改善箇所説明図

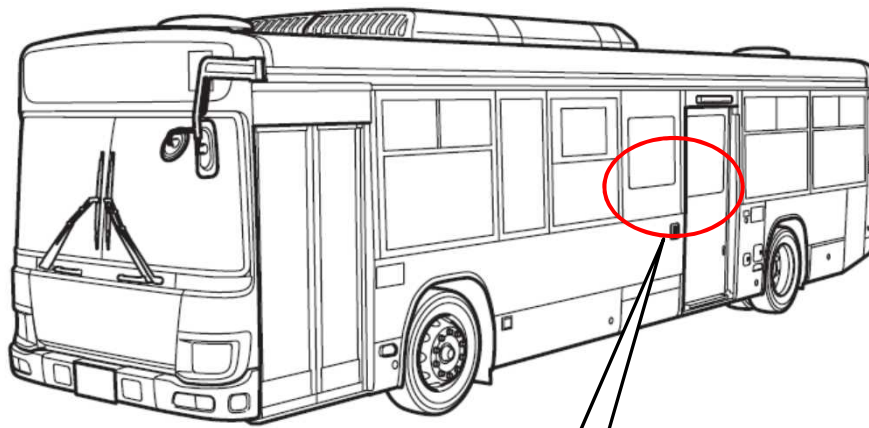
基準不適合発生箇所

車椅子固定用ベルト設置仕様のバスにおいて、足乗せ台のサイドパネル形状が不適切なため、当該サイドパネルに降車合図用ボタンの配線が挟まることがある。そのため、そのままの状態で使用を続けると、配線が損傷し、降車合図用ボタンの機能が損なわれるおそれがある。

改善の内容： 全車両、足乗せ台のサイドパネルを切欠き、配線を修復する。

識別： 足乗せ台フロントパネルに黄色シールを貼付する。

降車合図用ボタンの配線

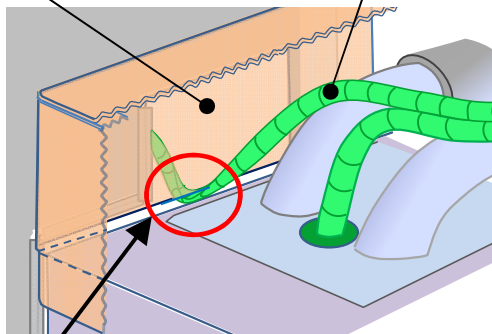
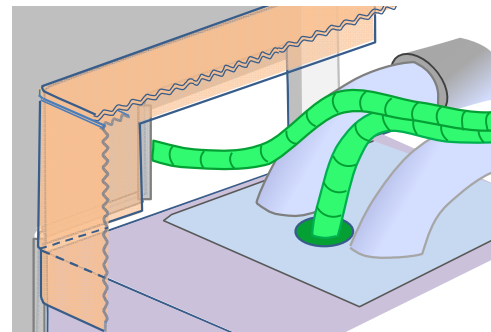
改善前

改善後
